**Oggetto: [ID VIP 9797] Istanza per il rilascio del procedimento di VIA ai sensi dell'art. 23 del D. Lgs. 152/2006, relativa al progetto per la realizzazione di un impianto eolico denominato "Laterza 1", costituito da 16 aerogeneratori di potenza nominale pari a 6,6 MW e da un aerogeneratore di potenza nominale di 6 MW, per una potenza complessiva di 111,6 MW, da realizzarsi nei Comuni di Laterza (TA).**

**Riscontro alle osservazioni prot. n. 19037/2023 e al parere di competenza prot. n. 21152/2023 del Comune di Castellaneta.**

Tav. f.13  
 Previsioni strutturali (PUG/S)  
**Carta dei contesti rurali**  
 scala 1:25.000

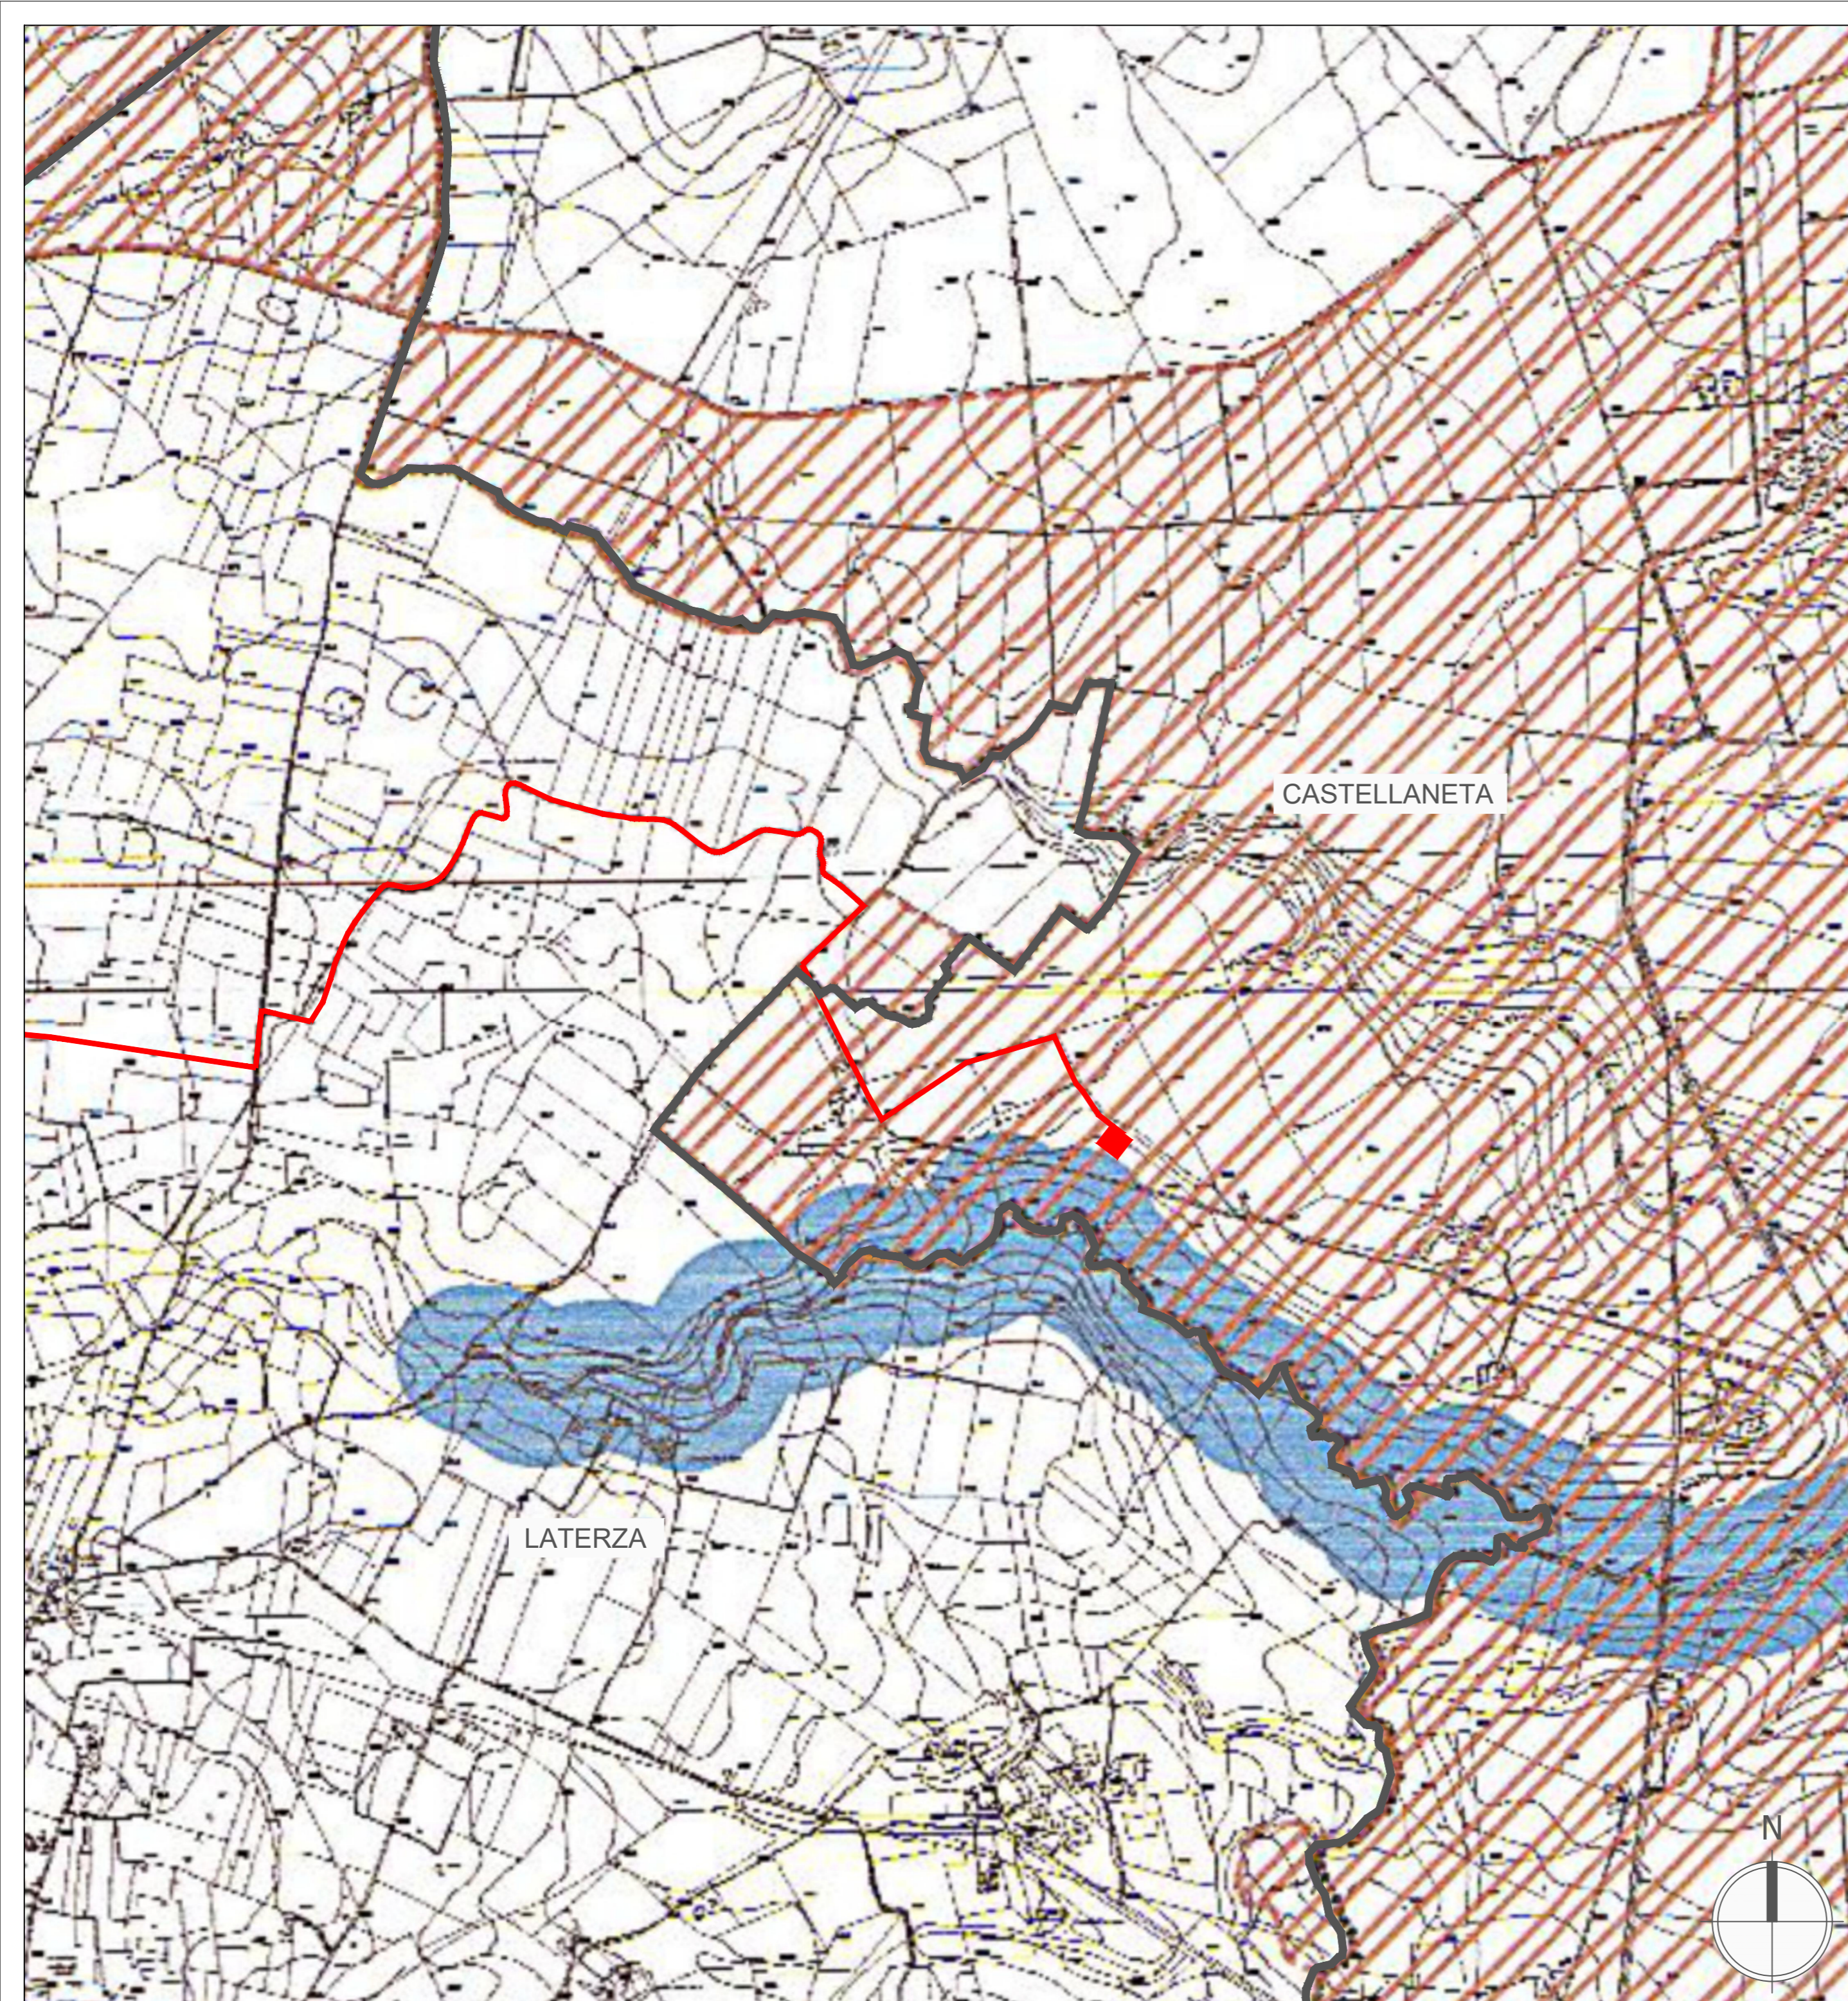
- ii. da una prima sovrapposizione dell'intervento con gli elaborati di Piano, l'area sembra essere tipizzata come contesto CRV.GC "*Contesto rurale del sistema geomorfologico complesso con valore paesaggistico*" (normato dall'art. 27.4/S delle NTA);

- **Sull'interferenza del Progetto con il contesto CRV.GC "Contesto rurale del sistema geomorfologico complesso con valore paesaggistico".**

Dalla sovrapposizione tra il Progetto e l'elaborato F.13 del PUG emerge l'interferenza delle opere di connessione con il contesto rurale sopra citato (cfr. Allegato 1 – Stralcio Tavola F.13 del PUG di Castellaneta con sovrapposizione progetto).

Posto che la tipologia di contesto citata è rappresentante aree interessate da sistemi di tutela sovraordinati, oggetto, nel caso specifico, di vincolo idrogeologico, si ritiene che la sussistenza della predetta interferenza non rappresenti elemento ostativo all'autorizzazione del progetto, ciò in ragione sia della consistenza delle opere in previsione, che della loro tipologia, trattandosi cioè di opere di connessione equiparabili ad adeguamenti impiantistici in **aree già utilizzate per questo scopo**. Si rimarca che l'iter autorizzativo a cui è sottoposto l'intervento prevede già l'ottenimento dell'autorizzazione paesaggistica, motivo per cui lo stesso progetto è corredato dalla Relazione Paesaggistica (rif. elab. AM04 e allegati), cui si rimanda.

Tav. f.1  
 Previsioni Strutturali (PUG/S)  
**Carta delle invariati paesistico-ambientali:**  
 Struttura idro-geo-morfologica  
 scala 1:25.000

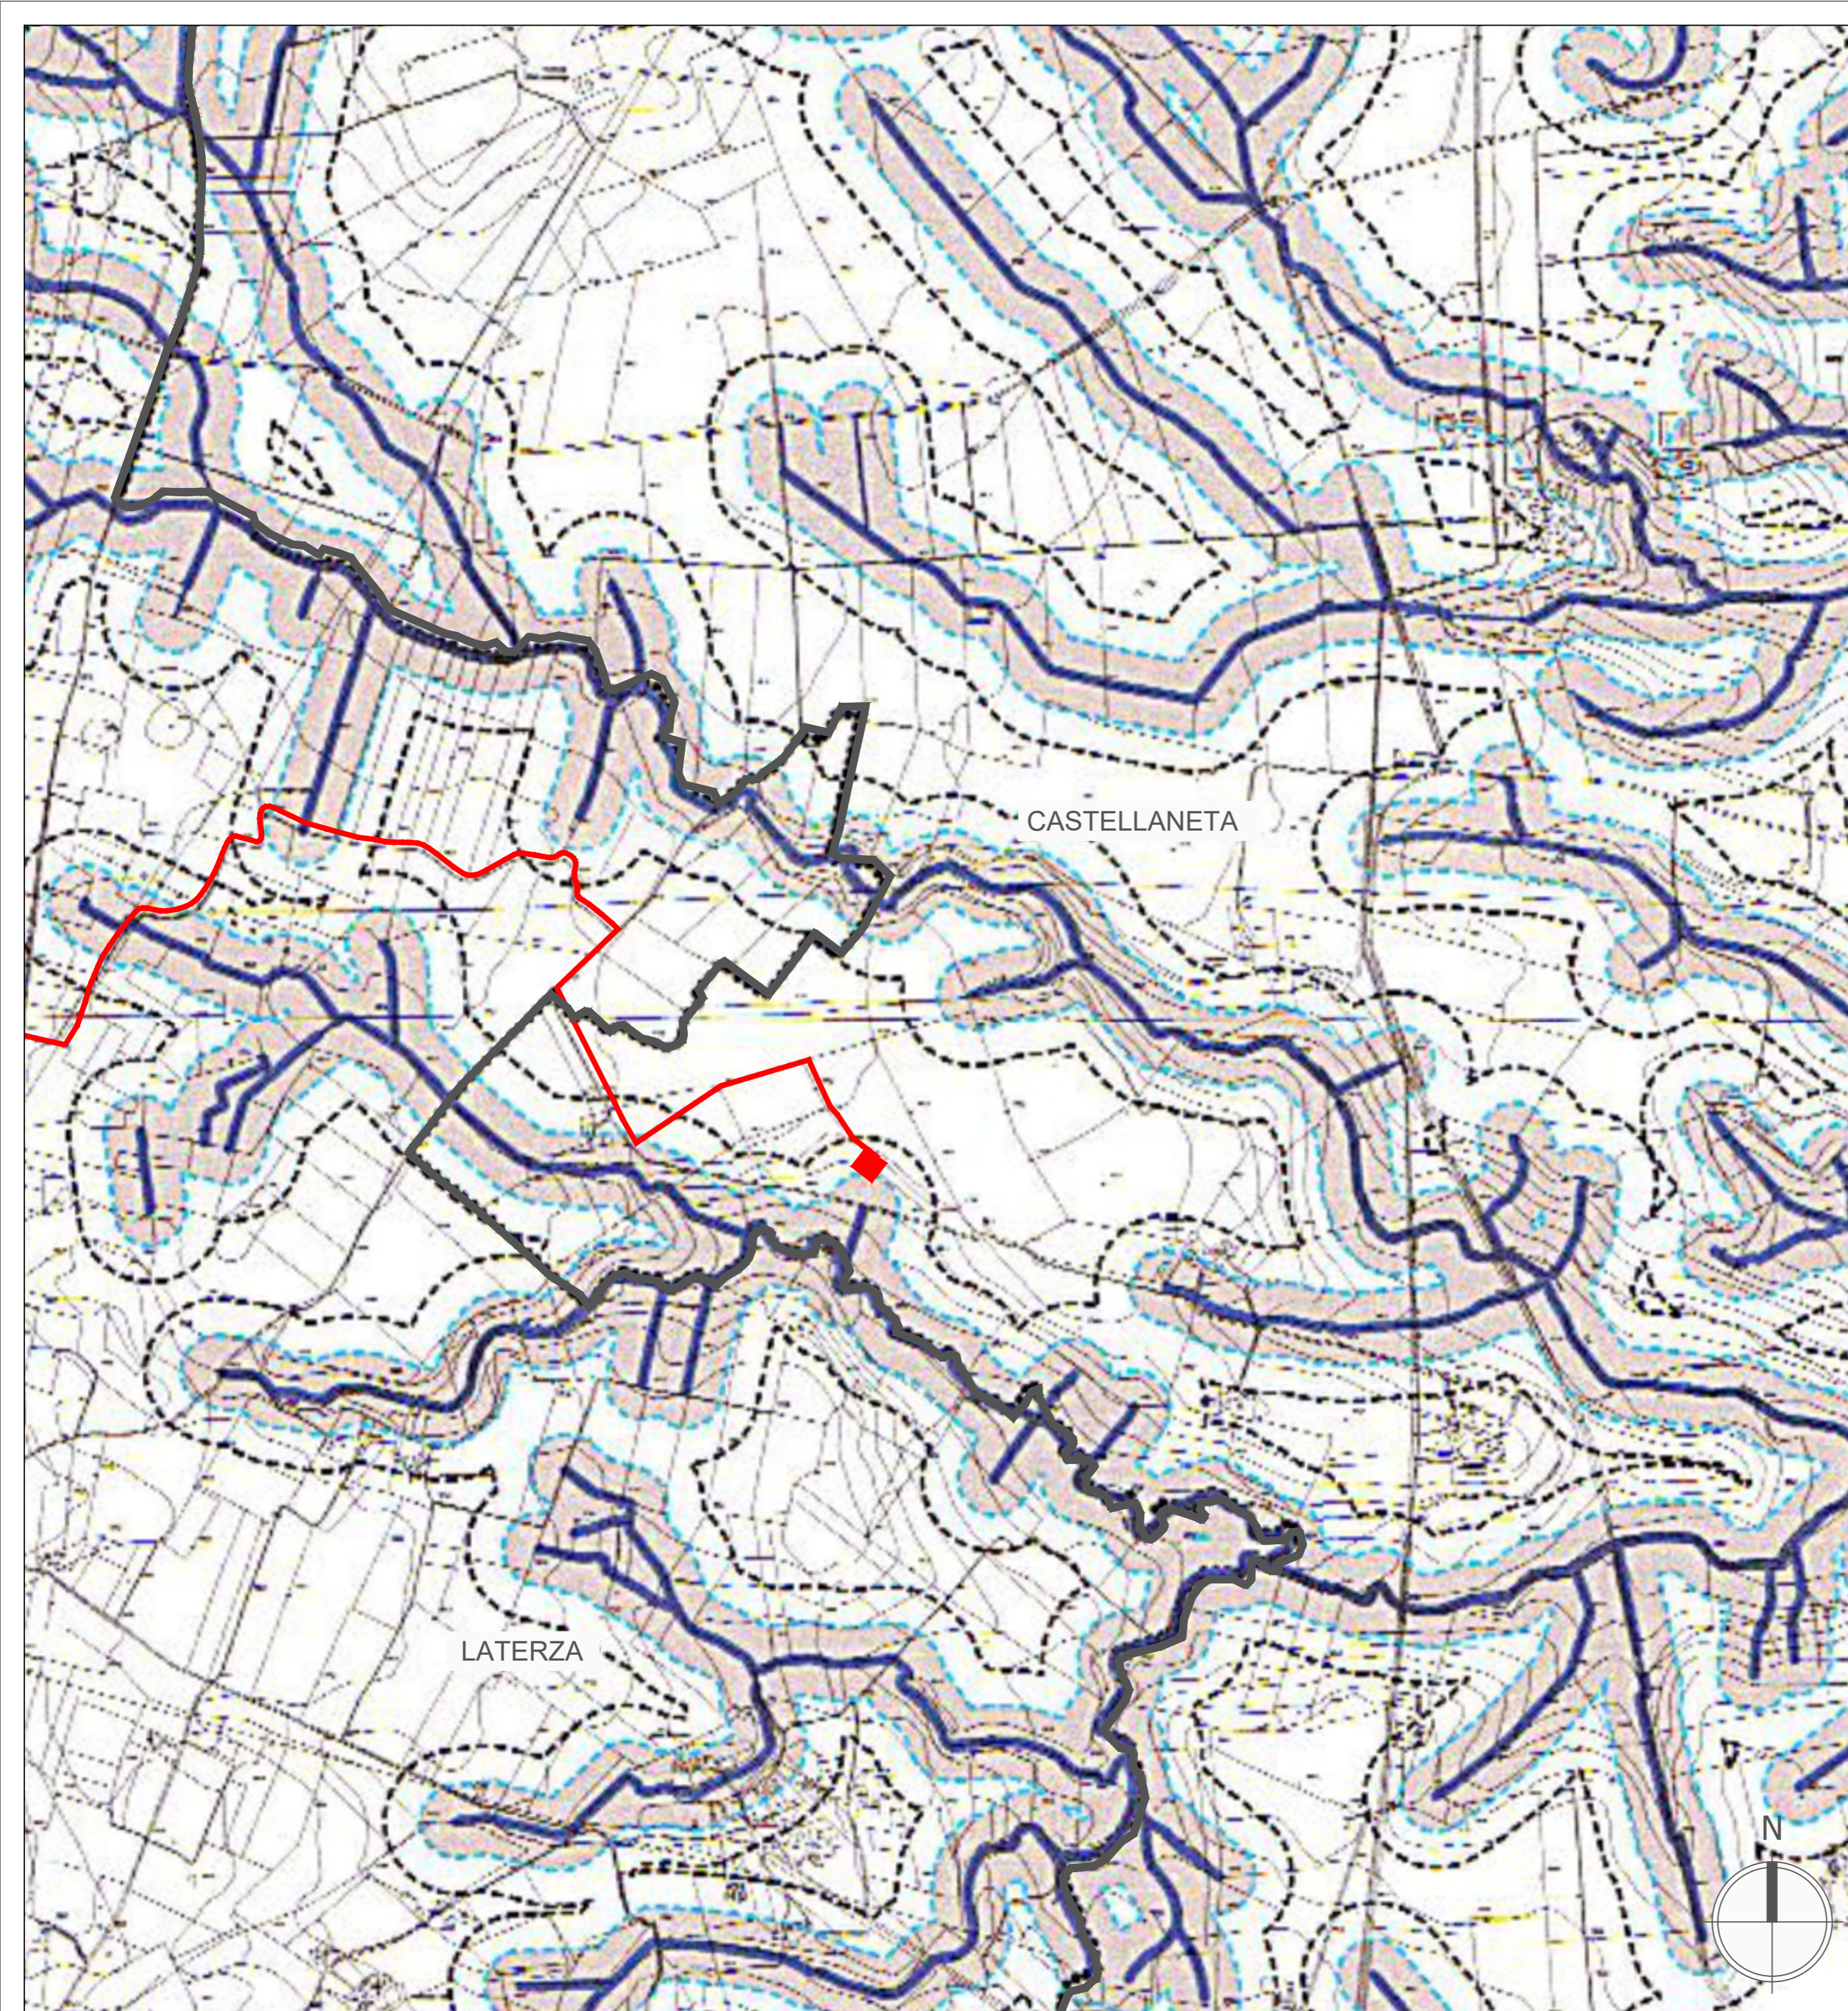
- iii. l'area è inoltre parzialmente interessata dai seguenti vincoli: SIG.uc.vi "*Aree soggette a vincolo idrogeologico*" (art. 16.6/S NTA), IS.PAI.ca "*Invariante strutturale dell'assetto idrologico: corso d'acqua*" (art. 22.1/S NTA) e SAC.UC.ar "*Area di rispetto delle componenti culturali e insediative*" (art. 20.6 NTA);da qui l'interferenza del Progetto con le previsioni del PUG e la richiesta di aggiornare la proposta alla luce delle prescrizioni previste per dette aree;

- **Sull'interferenza del Progetto con il vincolo SIG.uc.vi "Aree soggette a vincolo idrogeologico".**

Dalla sovrapposizione tra il Progetto e l'elaborato F.1 del PUG emerge la rubricata interferenza (cfr. Allegato 2 – Stralcio Tavola F.1 del PUG di Castellaneta con sovrapposizione progetto); la stessa interferenza è stata peraltro già segnalata nel(la) SIA (rif. elab. AM01 par. 3.8.2.1).

A tal riguardo si ribadisce che il percorso **non è delocalizzabile**, in quanto la Stazione elettrica esistente - **prevista e prescritta come recapito finale nel preventivo di connessione del Progetto alla Rete di Trasmissione Nazionale rilasciato da Terna S.p.A.** - rientra essa stessa nel succitato vincolo, per cui l'interferenza risulta inevitabile.

Le aree sottoposte a Vincolo Idrogeologico sono aree tutelate ai sensi del R.D. 30 dicembre 1923, n. 3267, recante "*Riordinamento e riforma in materia di boschi e terreni montani*", che sottopone a vincolo per scopi idrogeologici i terreni di qualsiasi natura e destinazione che, per effetto di forme di utilizzazione contrastanti con le norme, possono con danno pubblico subire denudazioni, perdere la stabilità o turbare il regime delle acque. Il riferimento normativo per dette tipologie di aree è il Regolamento Regionale n. 9 del 11/03/2015, che disciplina procedure e attività ammissibili, non escludendo la possibilità di realizzazione delle opere in previsione.

Il Progetto, conformemente al richiamato regolamento e corredato dalle opportune indagini e approfondimenti, verrà quindi inoltrato all'Ufficio Foreste Caccia, Pesca e Biodiversità della Regione Puglia, per il previsto parere di competenza.
